Změnový list číslo 69

Identifikace akce	
Název akce:	Výstavba Multifunkční sportovní a kulturní haly v Brně
Číslo akce SMVS:	-
Objednatel:	I. Statutární město Brno II. ARÉNA BRNO, a. S. III. Brněnské komunikace a.s. IV. Teplárny Brno, a.s.
Zastoupen:	Objednatelem
Zhotovitel:	HOCHTIEF CZ a.s., Plzeňská 16/3217, 150 00 Praha 5
TDI:	-
Projektant:	Projektová dokumentace 1 - Arch.Design, s.r.o. a A PLUS a.s. Projektová dokumentace 2 - PK OSSENDORF s.r.o.
Předmět změnového listu	
Prvky nebo části dotčené změnou tepelných čerpadel Úprava a koordinace OK pod TČ vč. PD, akustická zábrana a dořešení detailů akustické zábrany	
Část díla dotčená změnovým listem	
ASŘ - tabulka zámečníků - OK pod TČ, protihlukové zábrany OCEL - předěl nasávání a výdech TČ <i>zařazeno pod objednatele Aréna část MK</i>	
Popis změny, popis technického řešení	
Původní řešení dle smluvní (tendrové) dokumentace : Projektová dokumentace 1 uvažovala s ocelovou konstrukcí (OK) pro tři tepelná čerpadla na každé straně. Na ochoze byly navrženy tři typy akustických zábran.

ZL 069 - Ocel, konstrukce pod tepelná čerpadla - MK

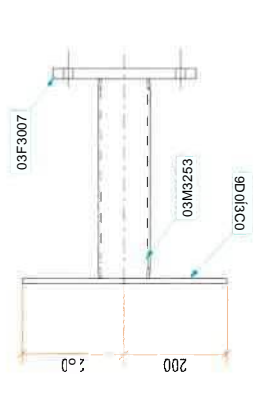
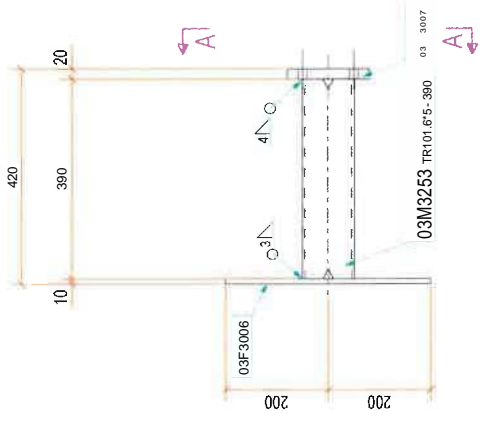
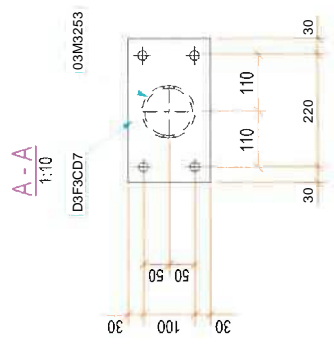
- Podkonstrukce pod tepelná čerpadla - doplnění tepelné izolace pro odstranění tepelných mostů

- Aplikace stříkané tepelné izolace do spodní části sloupů nosné konstrukce

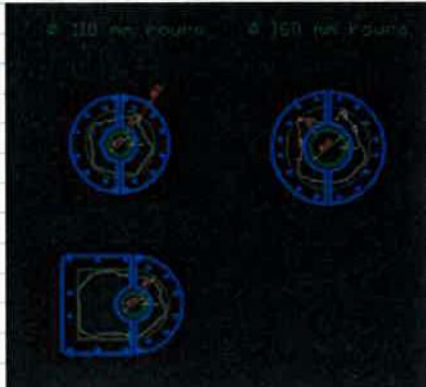
- Přeplátování otvorů v pororoštech po vytvoření děr ostatními sub. kvůli prostupu medií

- Otvor bude přeplátován plechem tl.: 3 mm z obou stran a sloupu sešroubován šrouby s čochkovou hlavou

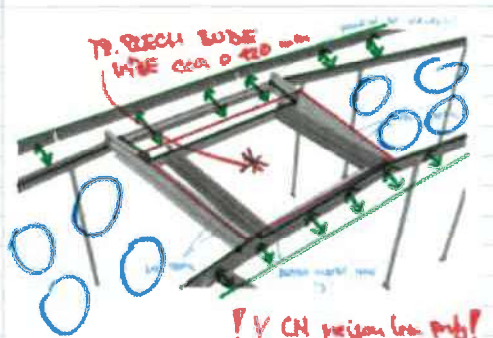
- Úprava otvoru pro vylez nad tepelná čerpadla

- Celá výměna pro vylez bude přesunuta výše o výšku profilu výlezu (přibližně 130 mm)
